Modification n°2 du Plan Local d'Urbanisme Intercommunal

Dossier d'enquête publique
VOLUME 1
Notice de présentation

Mai 2022

Règle d'implantation avant modification n°2

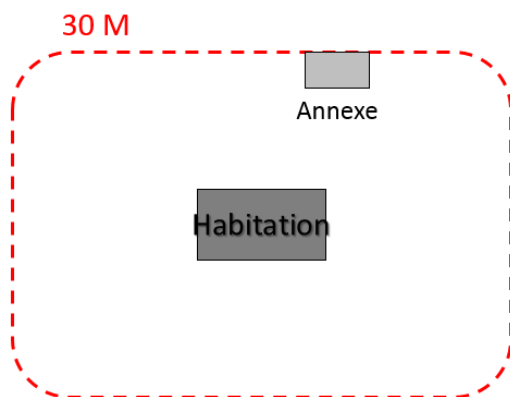
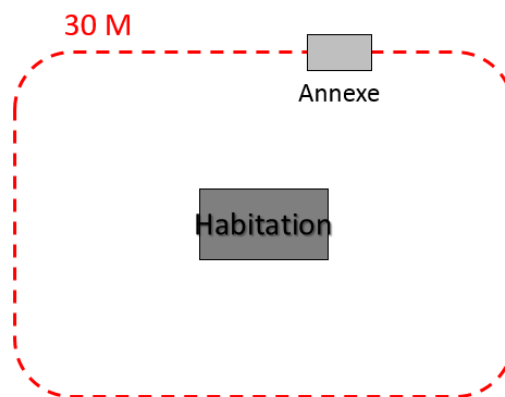
La présente modification comporte donc comme objet l'assouplissement de cette règle en permettant l'implantation partielle ou totale des annexes dans un rayon de 30 mètres autour de l'habitation, et non plus intégralement. La nouvelle construction est ainsi autorisée à déborder de ce périmètre d'implantation dans la mesure où elle y conserve au moins une façade.

Règle d'implantation des annexes avant modification n°2	Règle d'implantation des annexes après modification n°2
Elles doivent être implantées dans un rayon de 30 mètres maximum en tout point de la construction principale à usage d'habitation.	Elles doivent être implantées totale ment ou partiellement (au moins une façade) dans un rayon de 30 mètres maximum en tout point de la construction principale à usage d'habitation.

Emplacement réservé ERA1 avant modification (1 348 m²)

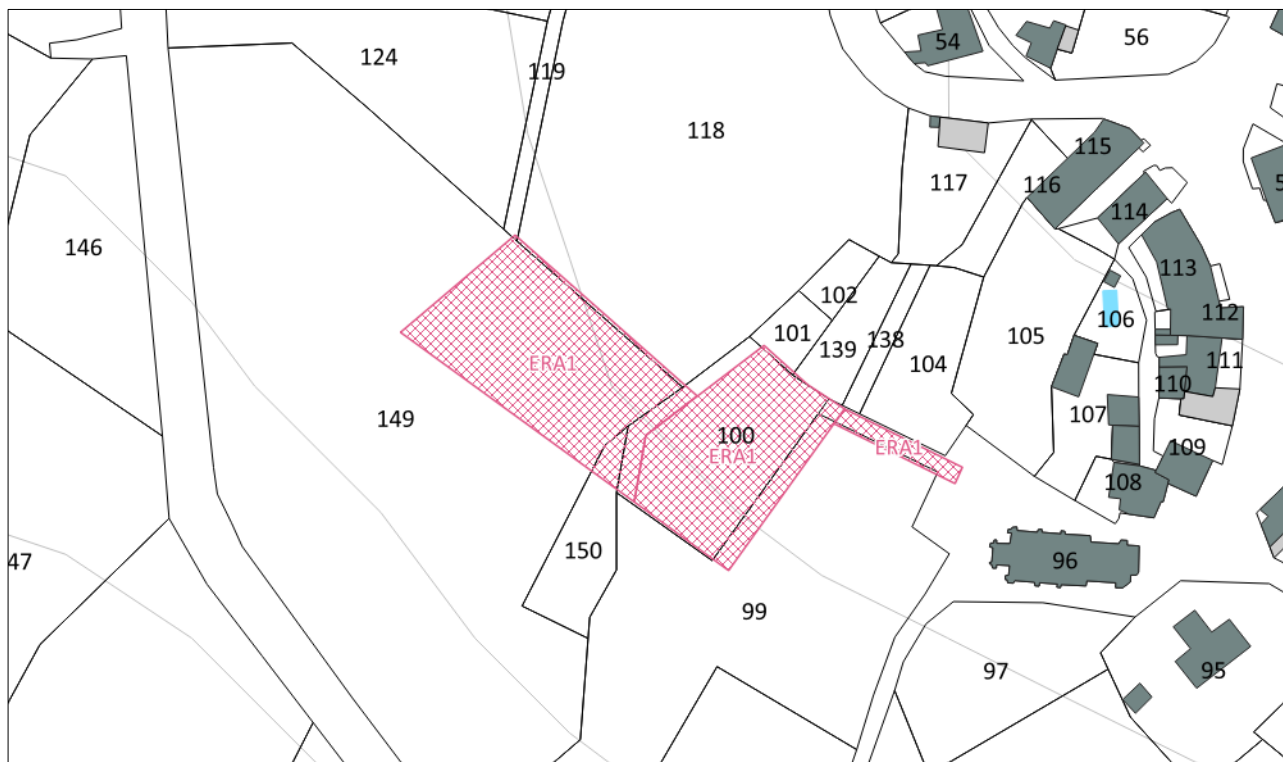
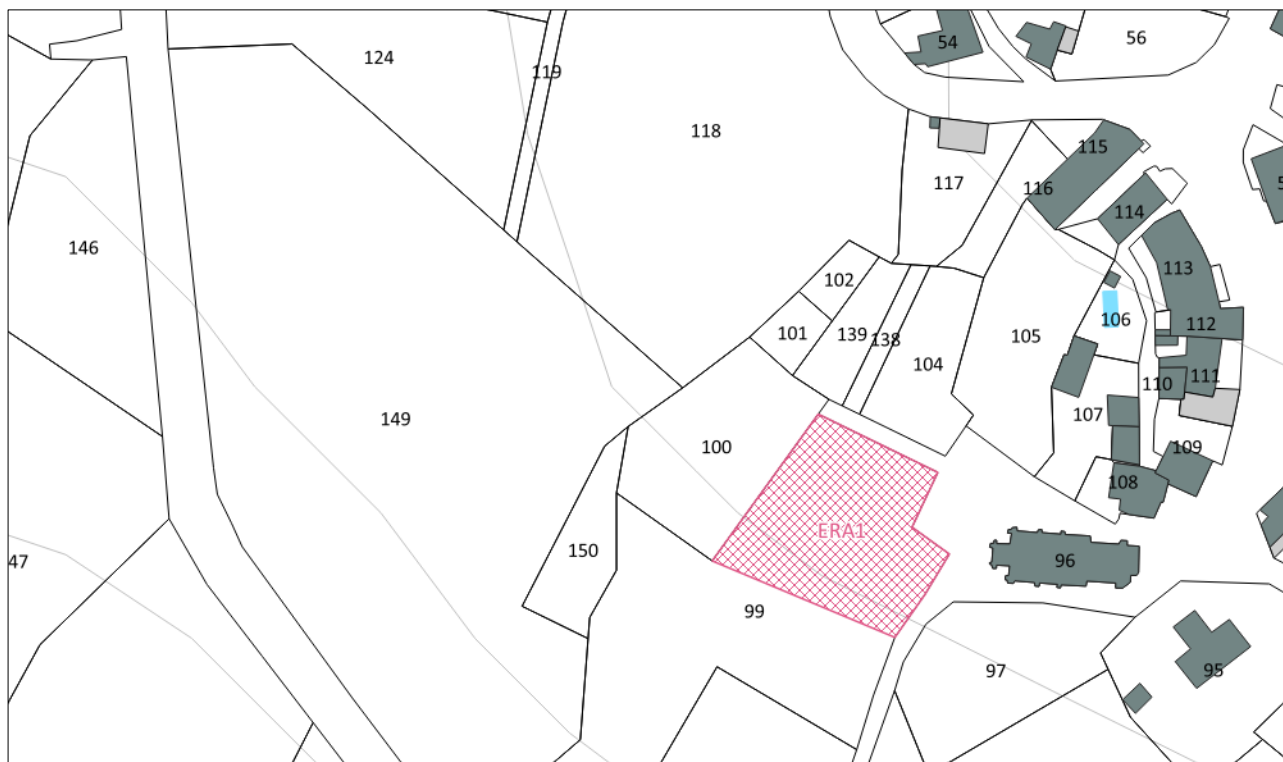
L'emplacement réservé ERA1 est modifié en conséquence de ce pré-diagnostic favorable.

Emplacement réservé ERA1 après modification (1 181 m²)

Emplacement réservé ERA2 avant modification (1 244 m²)

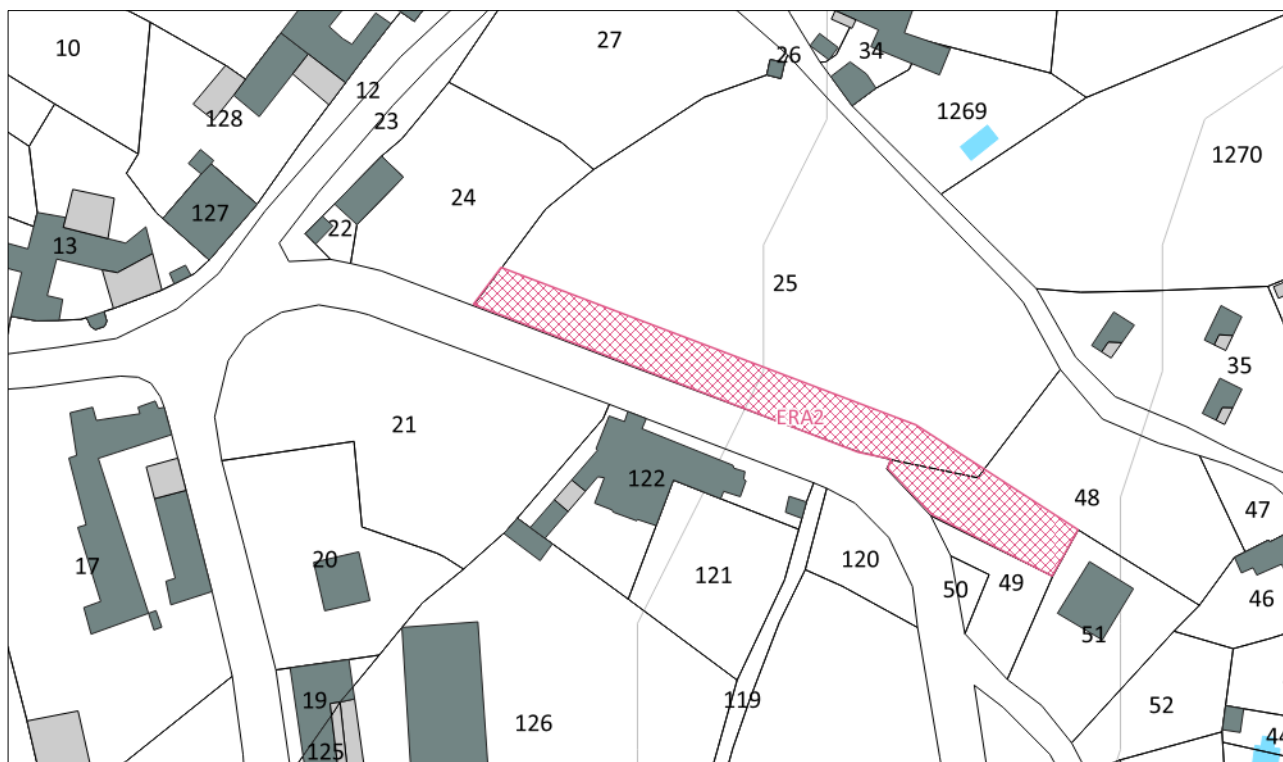
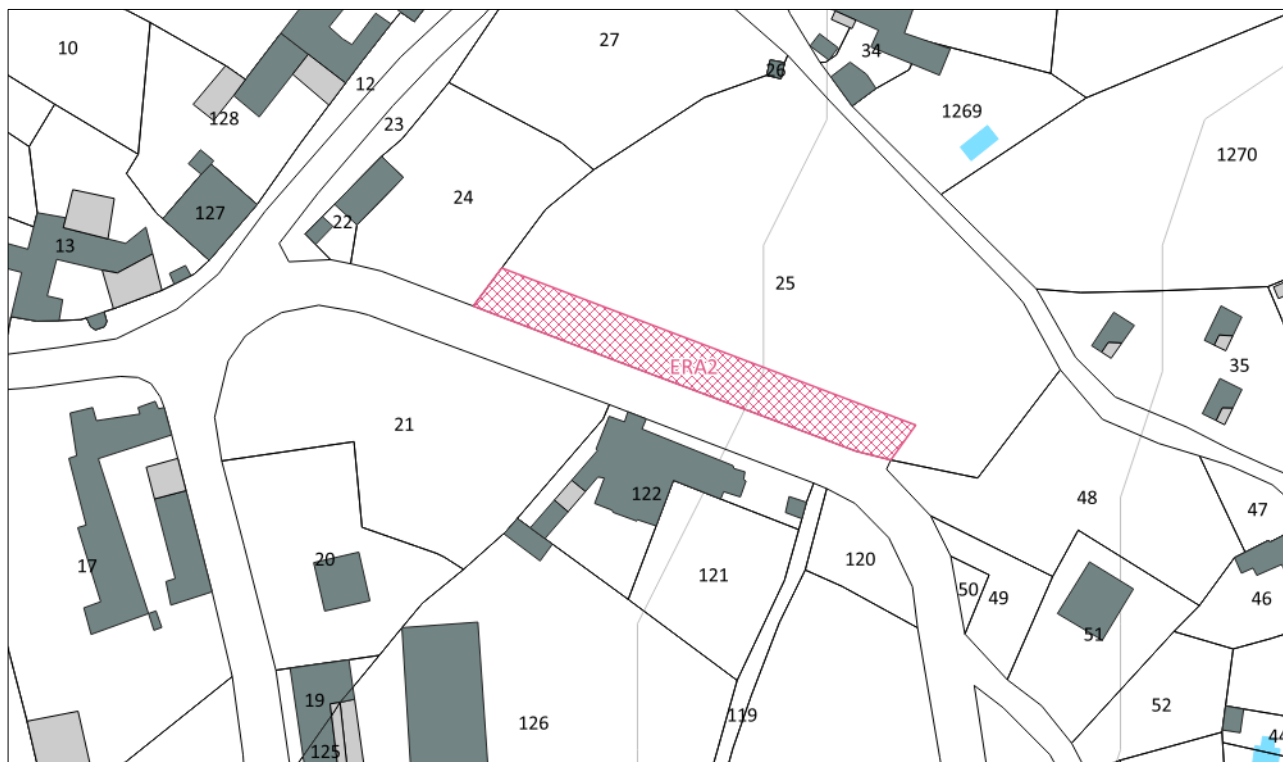
La commune projette d'aménager un parking devant la mairie, par extension du domaine public existant. La réalisation de cet équipement nécessitera l'arasement d'une haie basse buissonnante majoritairement composée de ronces. Les arbres existants seront conservés.

Emplacement réservé ERA2 après modification (797 m²)

Zonage du PLUi au lieu-dit « Lardailé » avant modification n°2

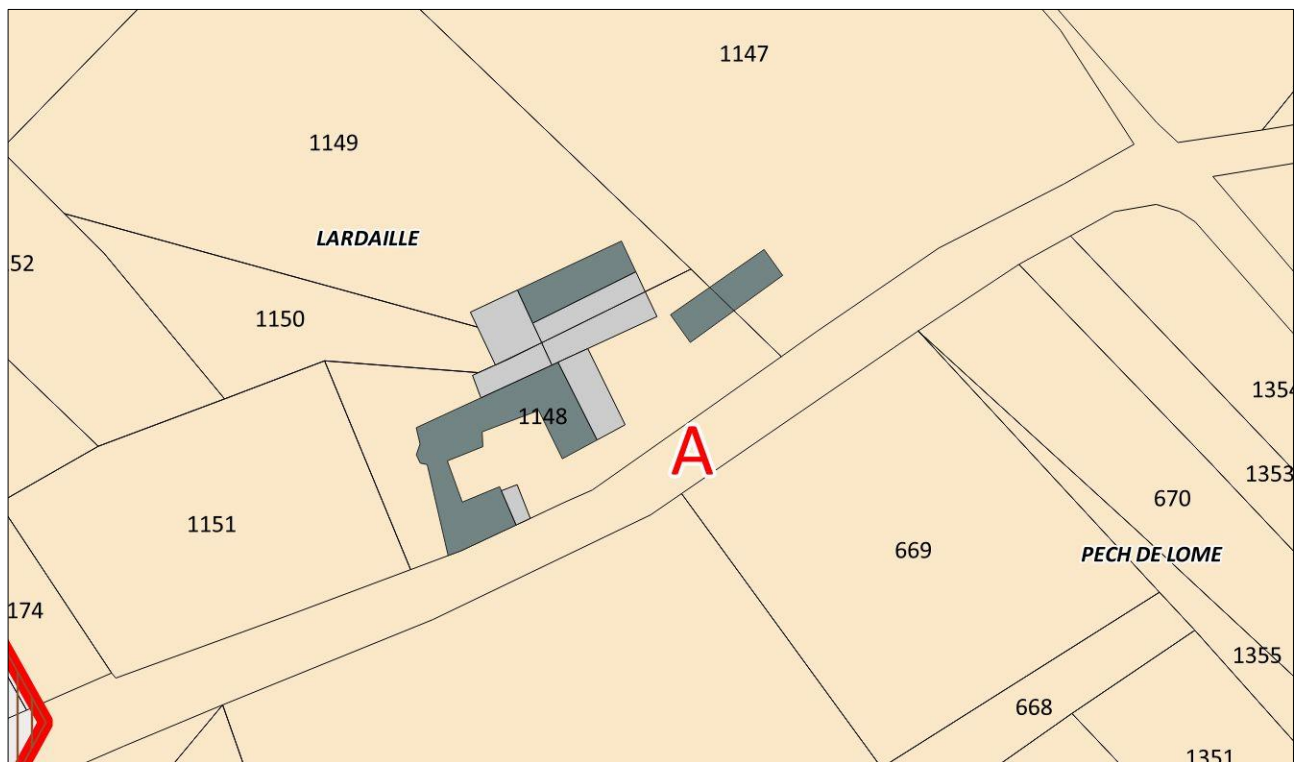
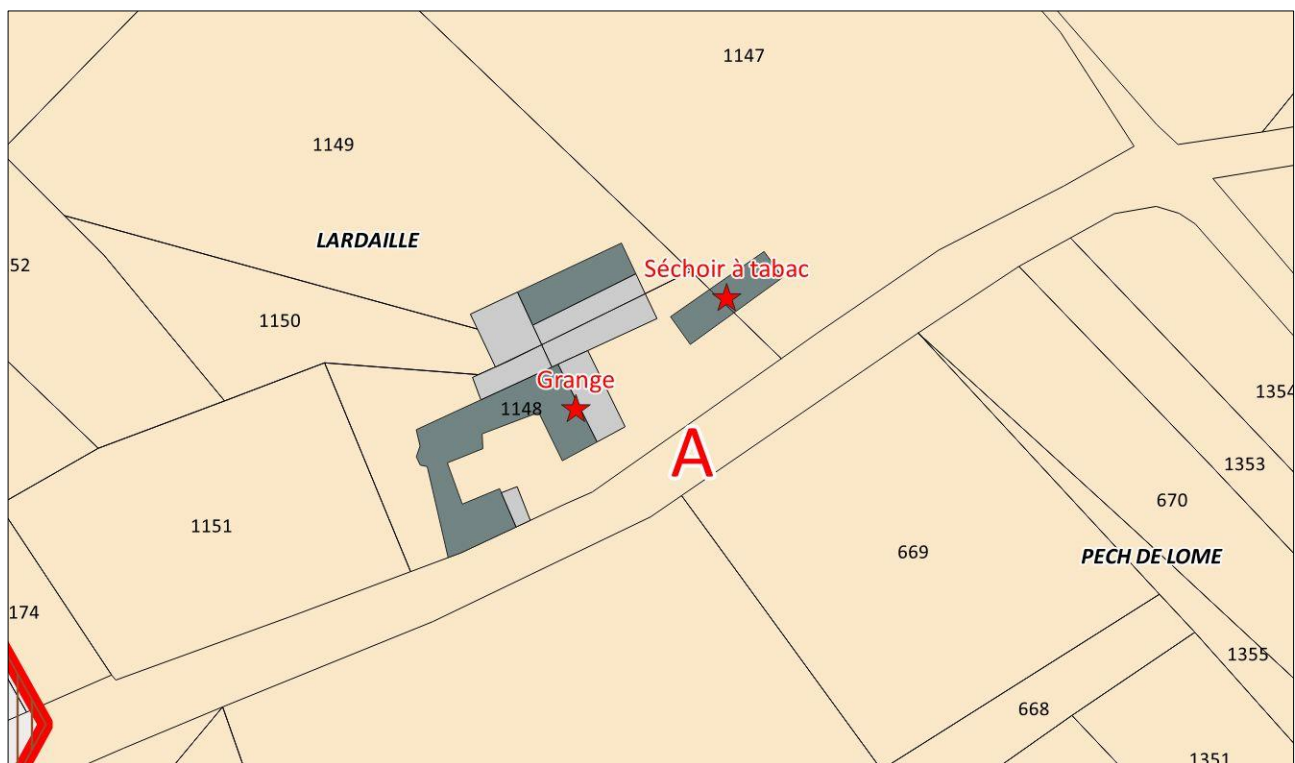
Ces bâtiments sont classés en zone agricole, dans un petit lieu-dit à proximité immédiate du hameau de Lardaillé où se situe la mairie de Ginals. Ils sont desservis par les réseaux d'eau et d'électricité, et aucune exploitation agricole n'est située à proximité. Il est envisagé un changement de destination pour l'habitation sur chacun de ces bâtiments.

Zonage du PLUi au lieu-dit « Lardailé » après modification n°2

Zonage avant modification n°2

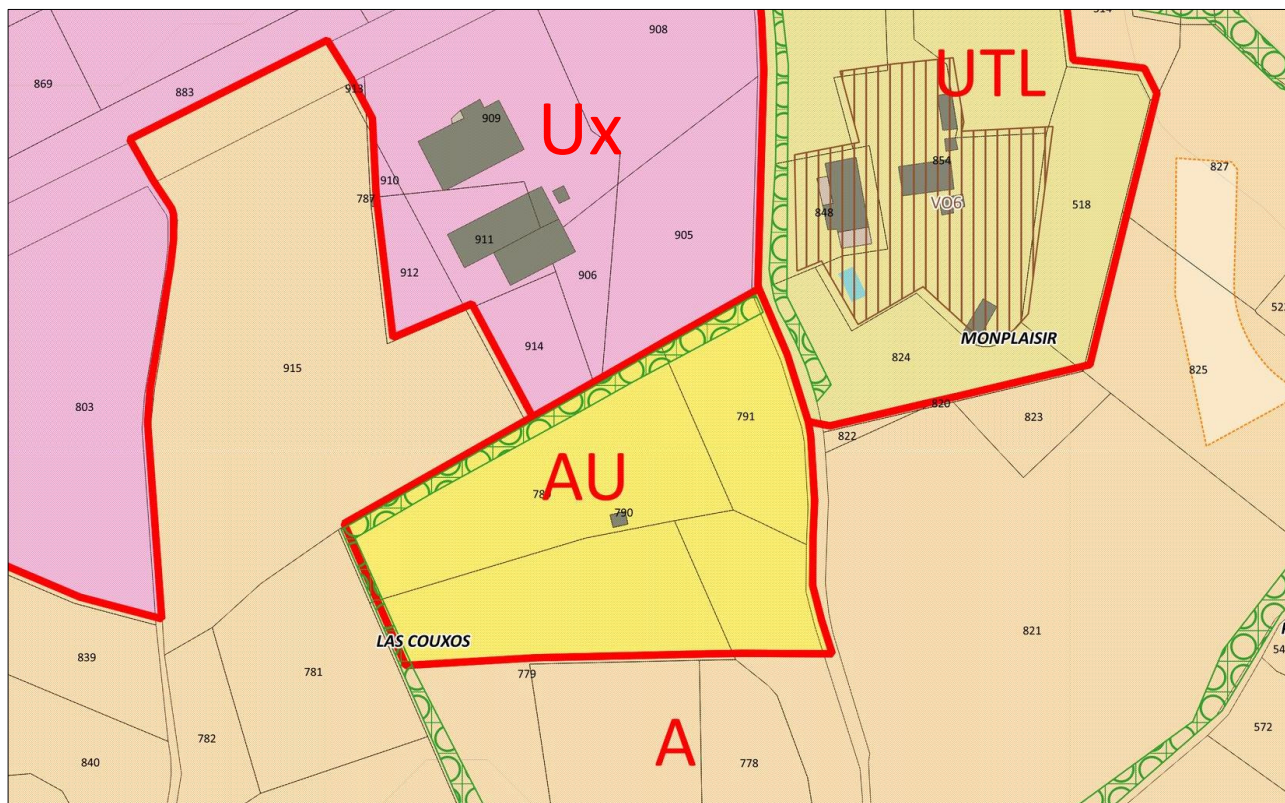
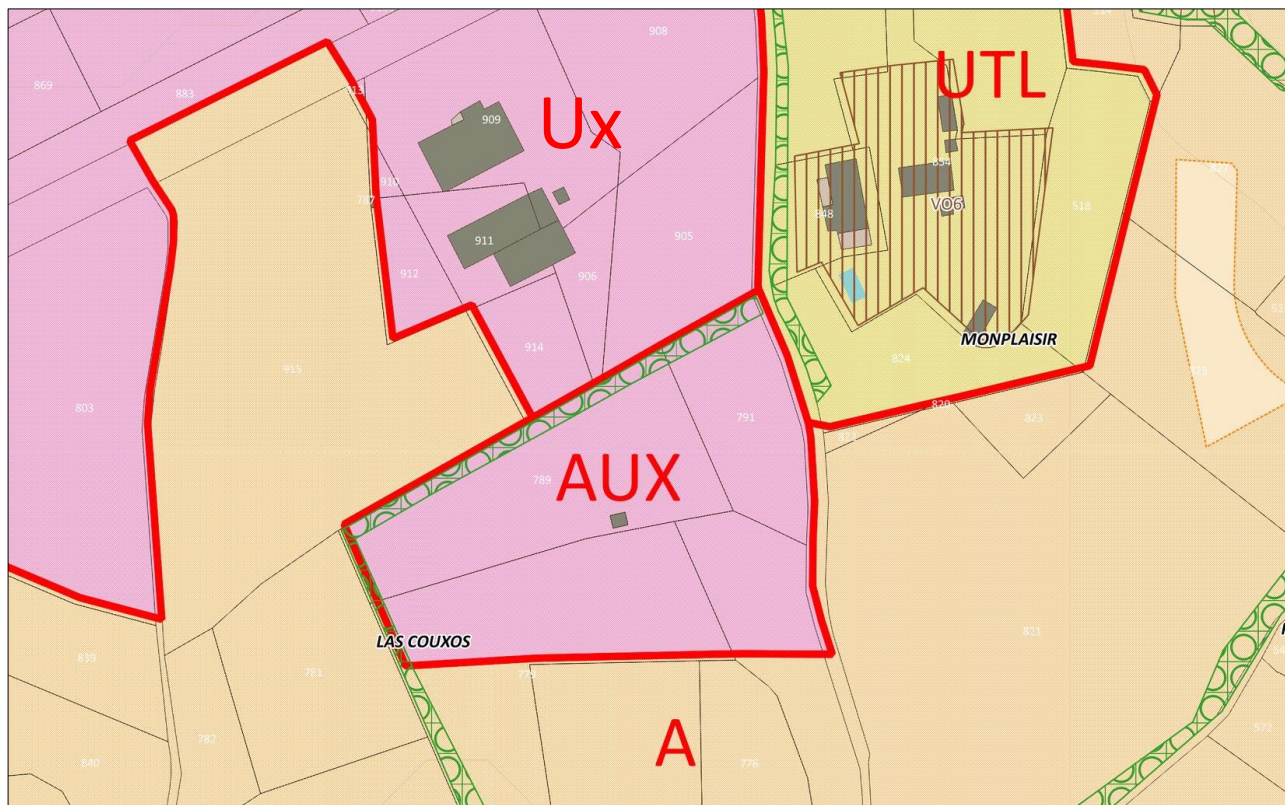
La zone à urbaniser AU, à vocation principale d'habitat, est transformée en zone AUx, à vocation d'activités économiques sur les parcelles K789, K790, K791, K779 (partiel) et K776 (partiel) pour une superficie totale de 1,94 hectares.

Zonage après modification n°2

Orientation d'aménagement et de programmation « Monplaisir » après modification n°2

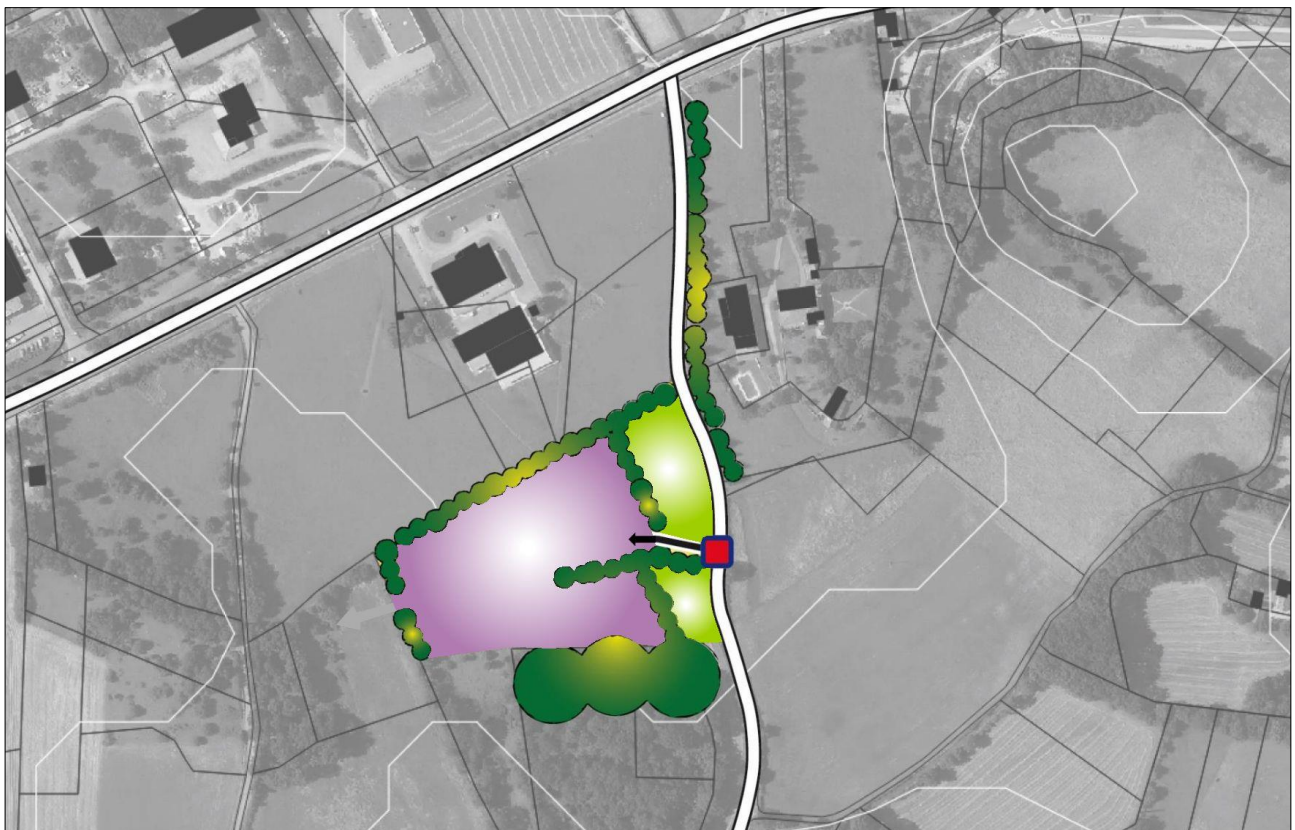
L'orientation d'aménagement et de programmation « Monplaisir » est modifiée pour correspondre au projet de développement de l'entreprise.
